Commission économique pour l'Europe**Comité des transports intérieurs****Forum mondial de l'harmonisation des Règlements
concernant les véhicules****183^e session**

Accord de 1958 :**Examen de projets d'amendements à des Règlements ONU
existants, soumis par le GRVA****Proposition de complément 2 à la série 01 d'amendements
au Règlement ONU n° 152 (AEBS pour les véhicules
des catégories M₁ et N₁)****Communication du Groupe de travail des véhicules
automatisés/autonomes et connectés***

Figure 1

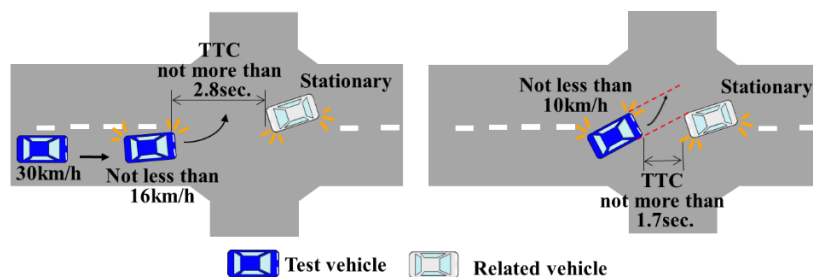
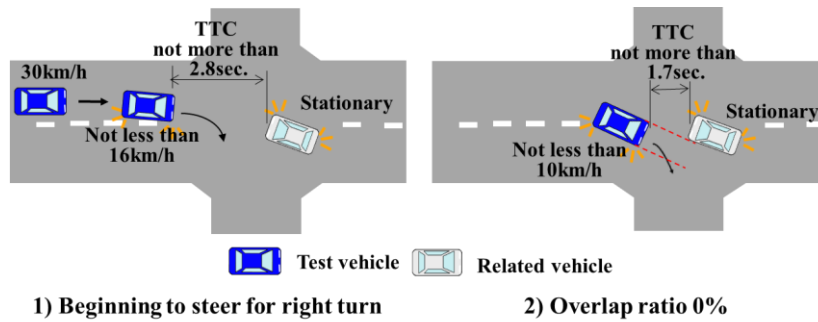
Ajouter les nouveaux scénarios 1 à 4, libellés comme suit :

- 1.1 Dans ce scénario, à une intersection, le véhicule soumis à l'essai tourne vers la gauche ou vers la droite devant un véhicule circulant en sens inverse qui s'est immobilisé pour tourner vers la gauche ou vers la droite.
- 1.2 Exemple détaillé du scénario :

Le véhicule soumis à l'essai roule à 30 km/h (avec une tolérance de +0/-2 km/h) vers l'intersection et freine jusqu'à atteindre une vitesse d'au moins 16 km/h en un point où il commence à tourner à gauche ou à droite, et le temps restant avant la collision (TTC) avec le véhicule venant en sens inverse ne dépasse pas 2,8 s. Lorsque le véhicule à l'essai tourne à gauche ou à droite dans l'intersection, sa vitesse diminue sans toutefois descendre en dessous de 10 km/h, puis il roule à vitesse constante. Le TTC avec le véhicule venant en sens inverse ne dépasse pas 1,7 s au moment où le ratio de recouvrement entre le véhicule à l'essai et le véhicule venant en sens inverse atteint 0 %.

Figure 2

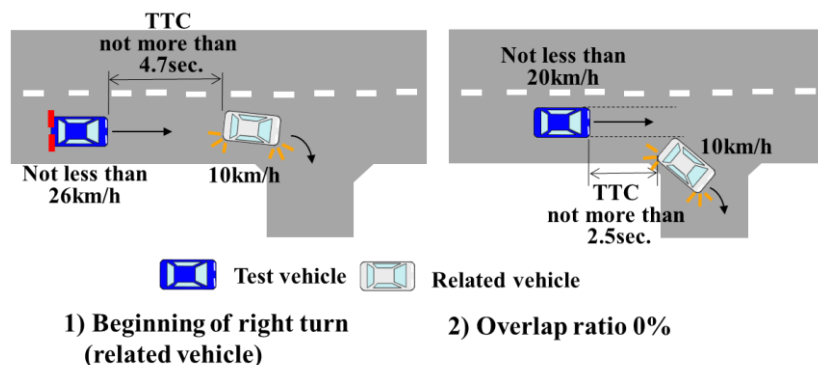
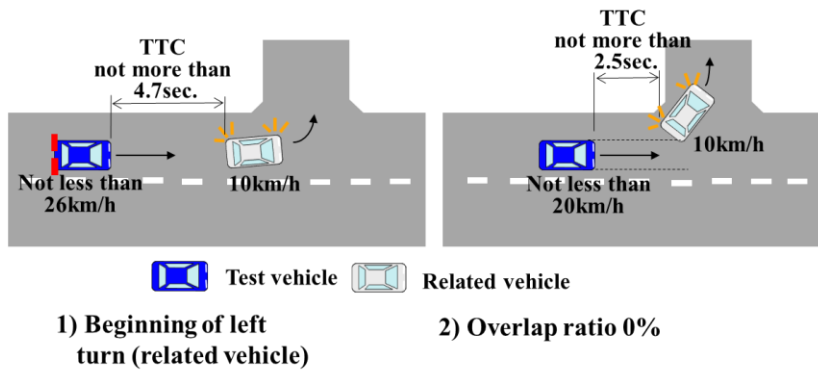
- 2.1 Dans ce scénario, le véhicule soumis à l'essai suit un autre véhicule. Le véhicule précédent tourne à droite ou à gauche, et le véhicule à l'essai continue tout droit.
- 2.2 Exemple détaillé du scénario :

Le véhicule précédent et le véhicule à l'essai roulent à 40 km/h (avec une marge de tolérance de $+0/-2$ km/h) sur une route rectiligne. Le véhicule précédent freine jusqu'à atteindre une vitesse de 10 km/h (avec une tolérance de $+0/-2$ km/h) afin de tourner à droite ou à gauche à l'intersection, et le véhicule à l'essai ralentit également en freinant pour garder une distance appropriée par rapport au véhicule qui le précède. Au moment où le véhicule qui le précède commence à tourner à droite ou à gauche, la vitesse du véhicule à l'essai n'est pas inférieure à 26 km/h et le TTC avec le véhicule qui le précède ne dépasse pas 4,7 s. Ensuite, le véhicule à l'essai ralentit jusqu'à atteindre une vitesse d'au moins 20 km/h, puis maintient une vitesse constante. Le TTC avec le véhicule précédent ne dépasse pas 2,5 s au moment où le ratio de recouvrement entre le véhicule soumis à l'essai et le véhicule qui le précède atteint 0 %.

Figure 3

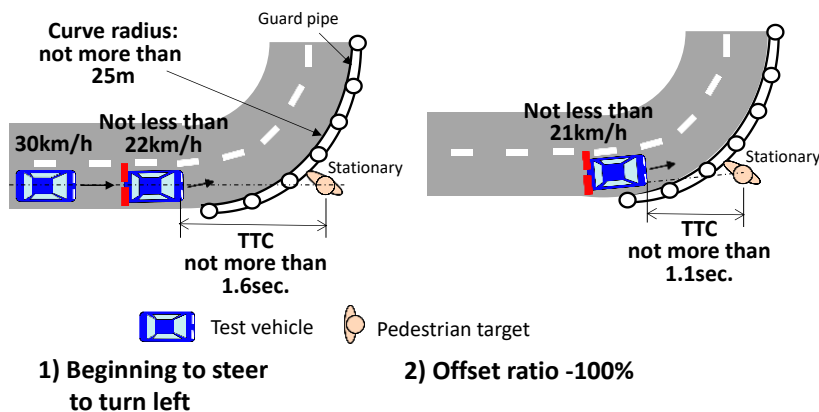
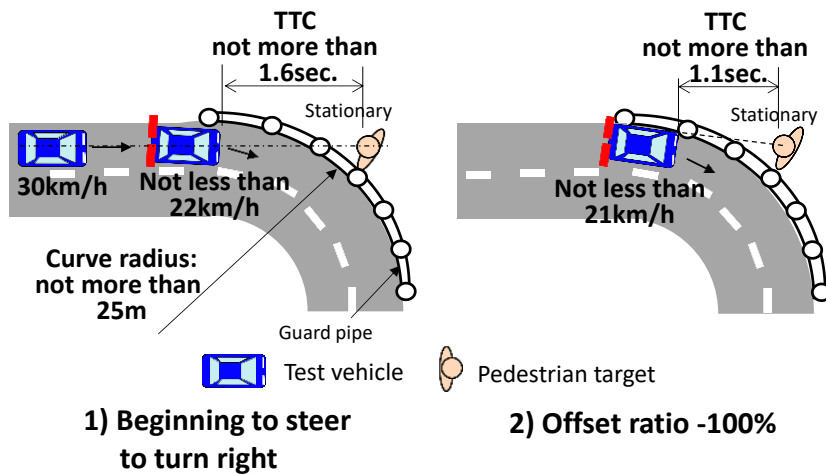
3.1 Dans ce scénario, le véhicule à l'essai aborde un virage serré équipé d'une glissière de sécurité sur le côté extérieur, et un véhicule à l'arrêt (de la catégorie M₁), un piéton cible immobile ou un cycliste cible immobile est positionné juste derrière la glissière et dans l'axe médian de la voie.

Le véhicule soumis à l'essai roule à 30 km/h (avec une tolérance de +0/-2 km/h) vers un virage dont le rayon de courbure extérieur ne dépasse pas 25 m, et freine jusqu'à atteindre une vitesse d'au moins 22 km/h à l'endroit où il entre dans le virage. Le TTC avec l'objet immobile ne dépasse pas 1,6 s au moment où le véhicule à l'essai aborde le virage. Dans ce virage, le véhicule à l'essai roule sur la voie la plus excentrée, à une vitesse constante d'au moins 21 km/h. Le TTC avec l'objet immobile ne dépasse pas 1,1 s au moment où le ratio de recouvrement entre le véhicule à l'essai et le véhicule immobile atteint 0 %, ou au moment où le ratio de décalage entre le véhicule à l'essai et le centre du piéton cible immobile ou du cycliste cible immobile atteint -100 %.

Figure 4
Changement de voie en raison de travaux sur la route

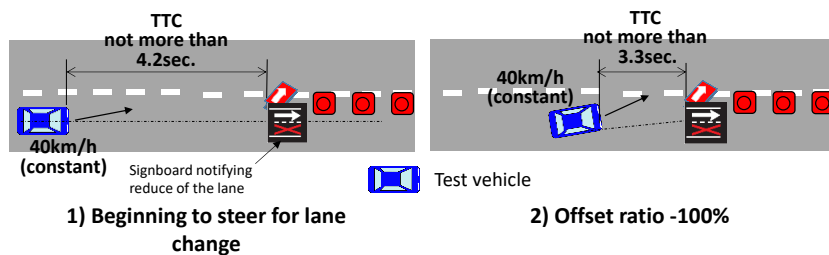
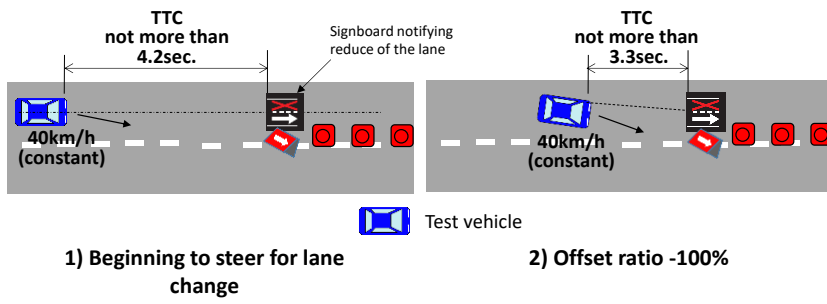
4.1 Dans ce scénario, le véhicule à l'essai change de voie lorsqu'un panneau placé au centre de la voie où il circule informe le conducteur que la chaussée se rétrécit.

Le véhicule à l'essai roule sur une route rectiligne à la vitesse de 40 km/h (avec une marge de tolérance de +0/-2 km/h) et commence à changer de voie devant le panneau l'informant du rétrécissement de la chaussée. Aucun autre véhicule ne s'approche de lui. Le TTC avec le panneau de signalisation ne dépasse pas 4,2 s au moment où le véhicule à l'essai commence à changer de voie. Lors du changement de voie, la vitesse du véhicule à l'essai est constante, et le TTC avec le panneau ne dépasse pas 3,3 s lorsque le ratio de décalage entre le véhicule à l'essai et le centre du panneau atteint -100 %.
